USR1900-FONTE

PLACA 26.10.036-02

Century Electro-Electronics		
TÍTULO: Circuito da Fonte do USR1900 Versão II		
PRODUTO: USR1900	COD.: 10.02.070	REV.: 03
PLACA: USR1900	COD.: 26.10.036	REV.: 02
DESENHADO POR: Luiz Eduardo	DATA: 18/09/00	APROV.:
DOC.: 130	REV.: 03	PAG.: 1/4
C:\RECEPTORES\USR1900\10-02-070\ESQUEMAS\USR1900-036-03.DSN

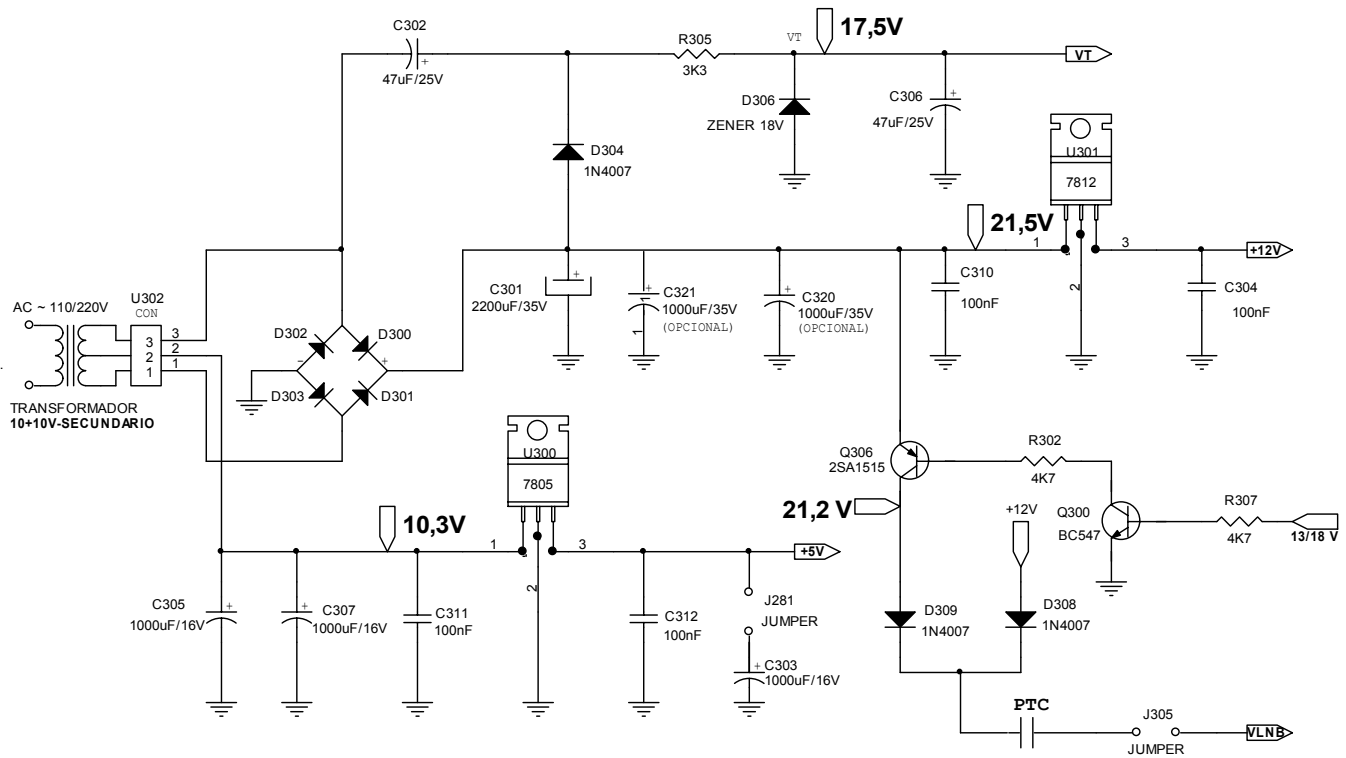
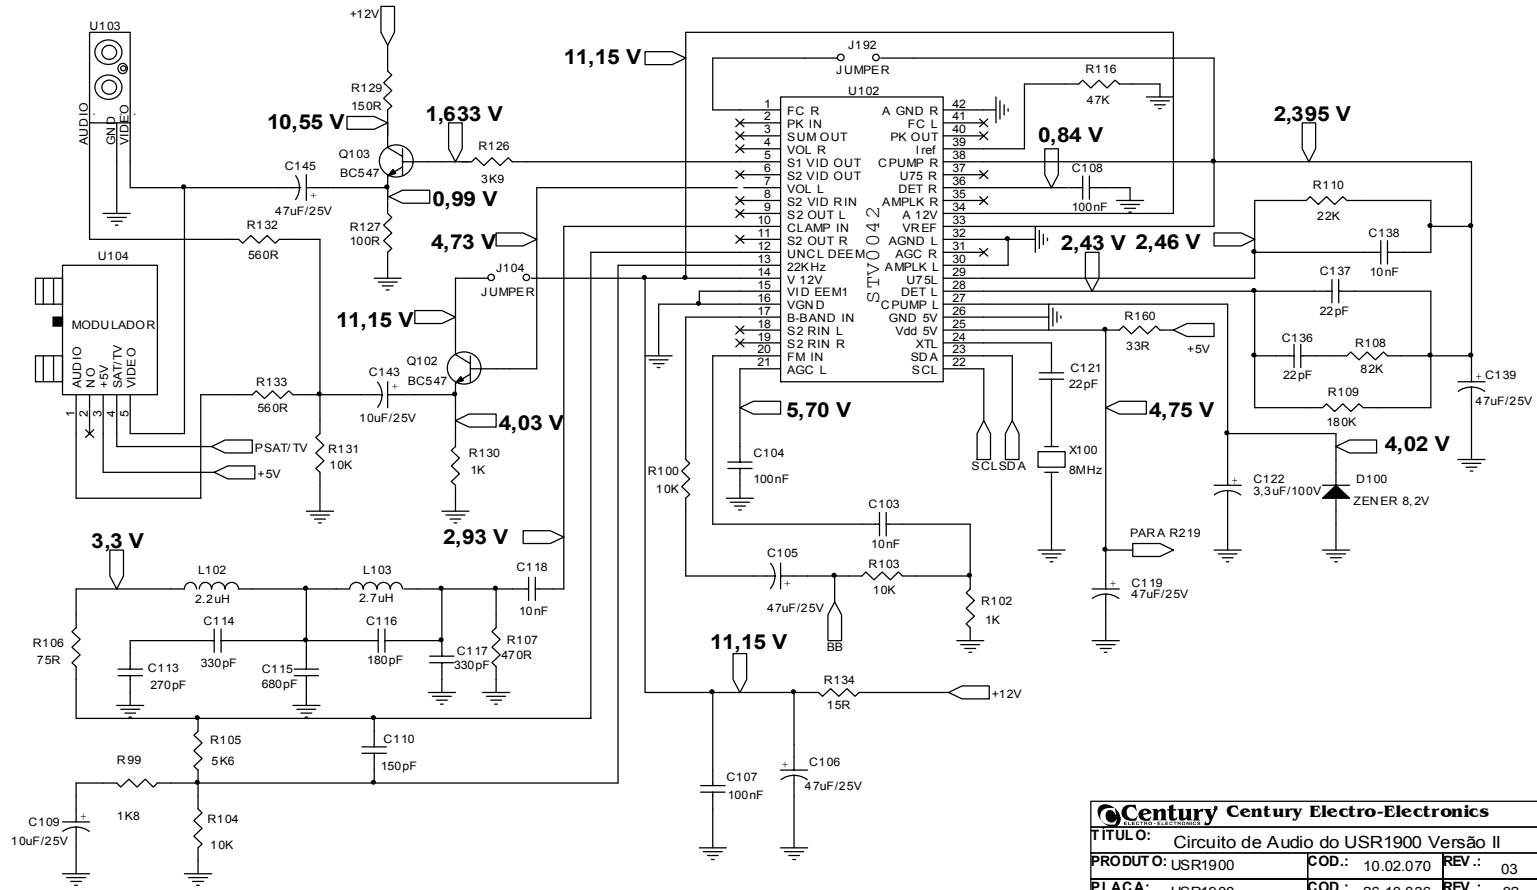
REV.	DESCRIÇÃO	APROV.	DATA
01	ACRÉSCIMO:R134 de 15R ALTERAÇÃO:J160 para 33R		
02	ALTERAÇÃO:J160 para R160, pinos 35,31 estão abertos; pino 15 para GND ACRÉSCIMO:C108 de 100nF no pino 36 e 37		
03	ALTERAÇÃO:pino 37 aberto

USR1900-AUDIO/VIDEO

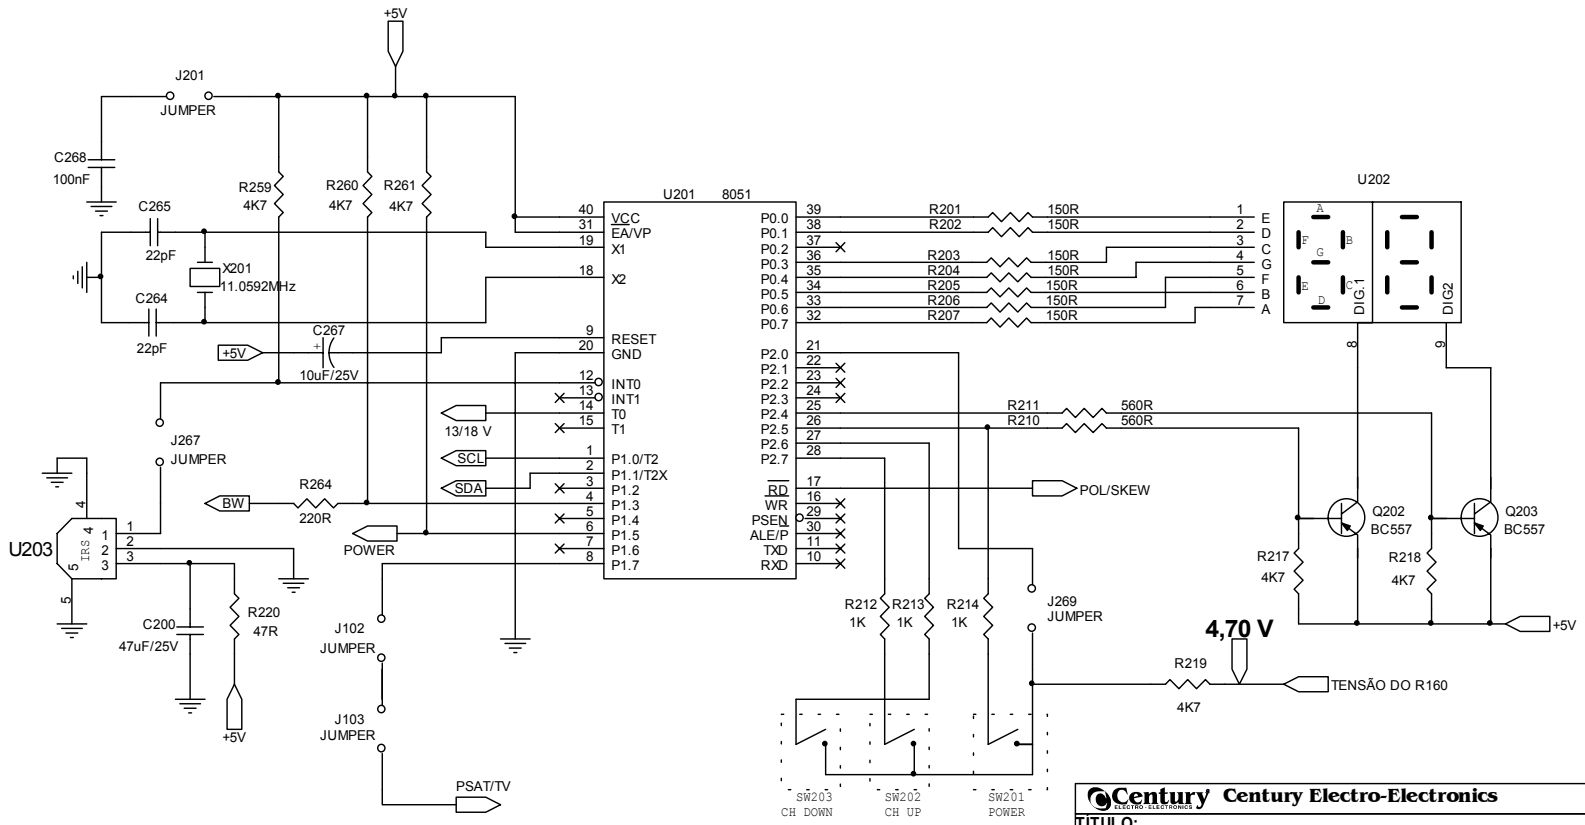
REV.	DESCRIÇÃO	APROV.	DATA
01	ALTERAÇÃO: C200 de 100nF para 47uF/25V

USR1900-MICRO

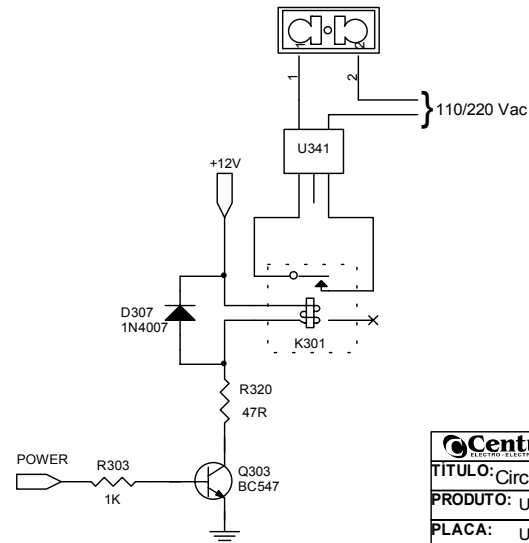
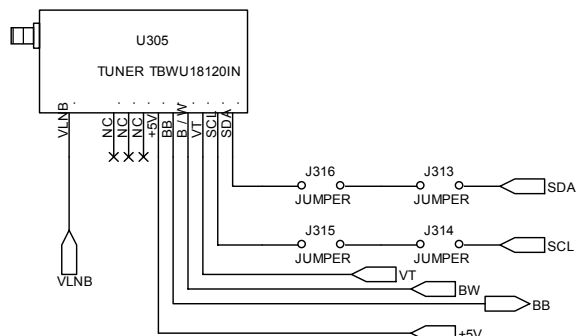
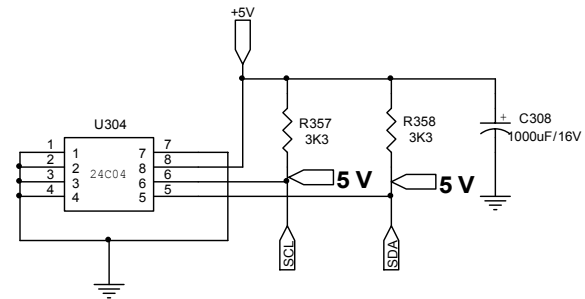
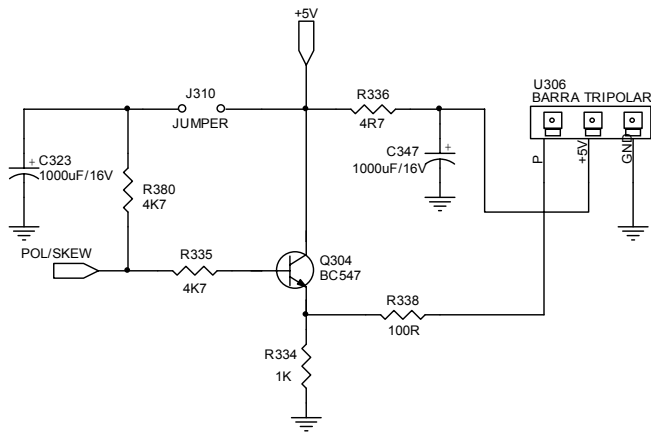
REV.	DESCRIÇÃO	APROV.	DATA
02	RETIRADA: C300 de 100nF		
	ALTERAÇÃO: R320 de 4R7 para 47R
